**CONFORMIDADE DO PROJECTO DE EXECUÇÃO DAS  
ESTAÇÕES ELEVATÓRIAS DE PEDROGÃO, BRINCHES E  
TORRE DO LÓBIO, DA CENTRAL HIDROELÉCTRICA DE  
SERPA E DA CONDUTA ELEVATÓRIA DE PEDROGÃO  
COM A DECLARAÇÃO DE IMPACTE AMBIENTAL DA  
REDE PRIMÁRIA DO SUBSISTEMA DE REGA DO ARDILA**

- PARECER DA COMISSÃO DE AVALIAÇÃO -

Agosto de 2008

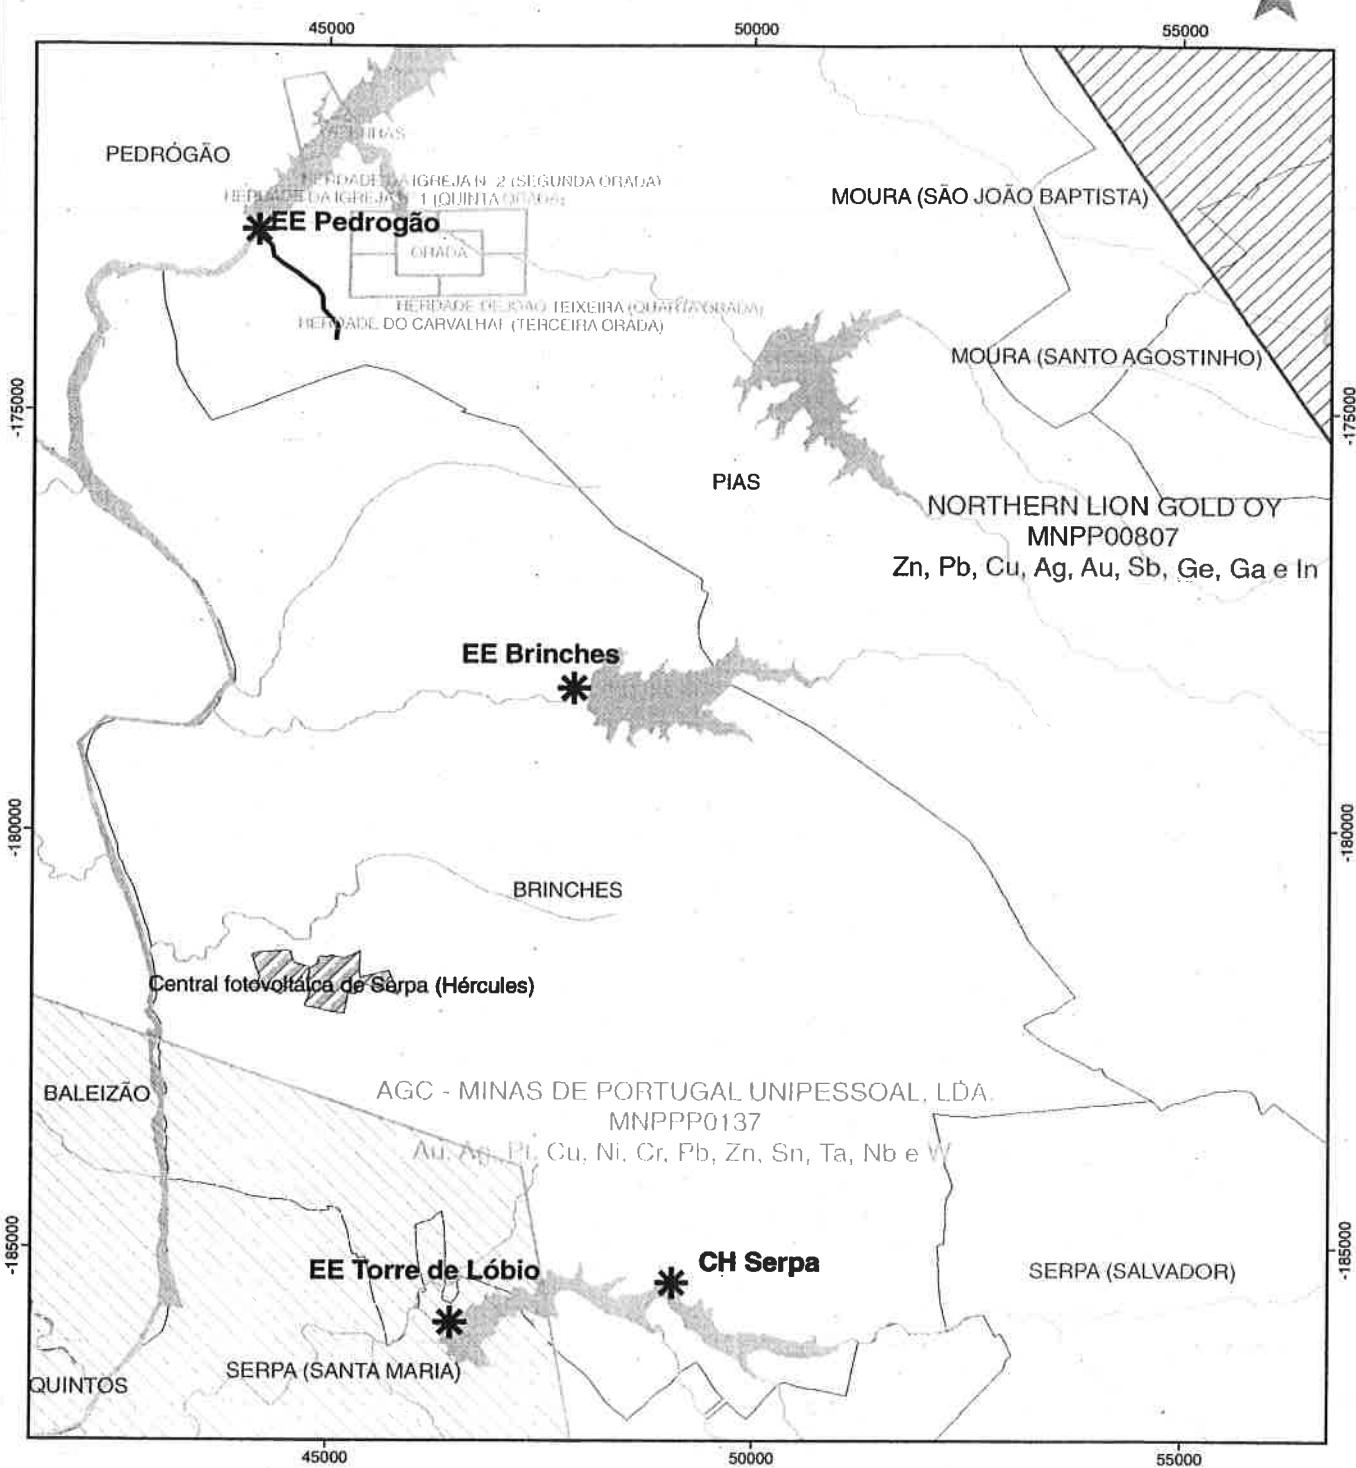
Sobre o assunto em título e na sequência e após análise dos elementos do Sumário Executivo do respectivo RECAPE, informo V. Ex<sup>a</sup> que, verificou-se de acordo com o indicado na planta à escala de 1/90.000 – Desenho n.<sup>º</sup> 233/DAT/2008 de 10/07/2008, em anexo, que a área de estudo do projecto “Estações Elevatórias de Pedrogão, Brinches e Torre do Lóbio, da Central Hidroeléctrica de Serpa e da Conduta Elevatória de Pedrógão da Rede Primária do Subsistema de Rega do Alqueva” sobrepõe-se com a área relativa ao “Pedido de Prospecção e Pesquisa de AGC – Minas de Portugal Unipessoal, Lda. – MNPPP0137”.

Atendendo ao interesse deste projecto para o desenvolvimento regional e local (concelho de Serpa), esta Direcção Geral emite parecer favorável ao projecto, devendo no entanto ser tida em atenção a salvaguarda do desenvolvimento da exploração dos recursos geológicos que poderá ocorrer na área do referido pedido de prospecção e pesquisa..
